监理工作联系单

工程名称：衡水乐阳光伏能源有限公司河北泰纳新材料 4.8MWp 分布式光伏发电项目

编号：ZHJL-HBTN-010

事由：关于工程质量施工的问题

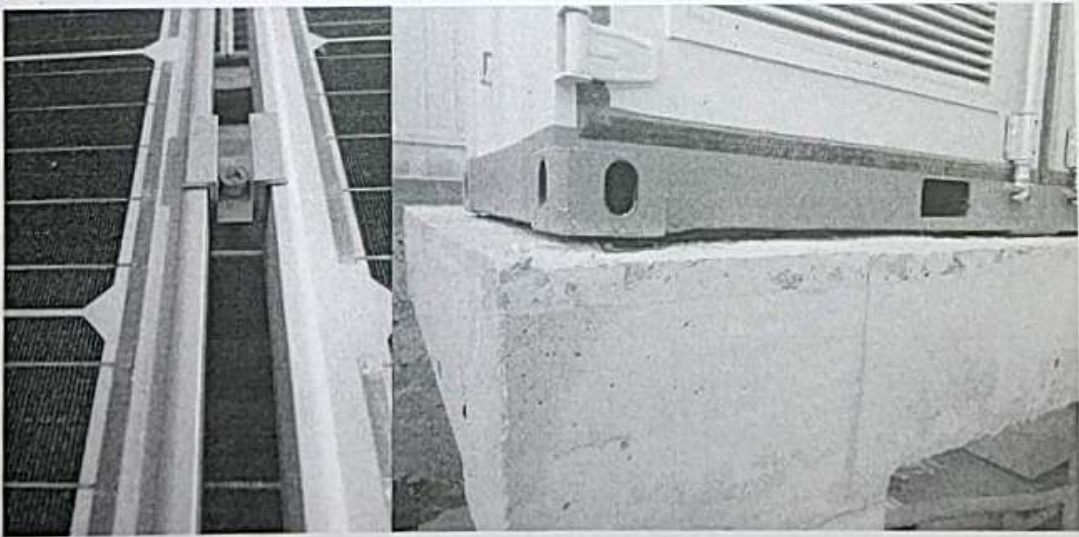
1、橡胶原料库光伏组件安装：有部分压块安装不符合规范要求，要求施工队马上进行整改。

2、箱逆变吊装就位：逆变基础未找平就把逆变器吊装就位，导致逆变器底座悬空，要求施工方把逆变基础找平后吊装逆变器。
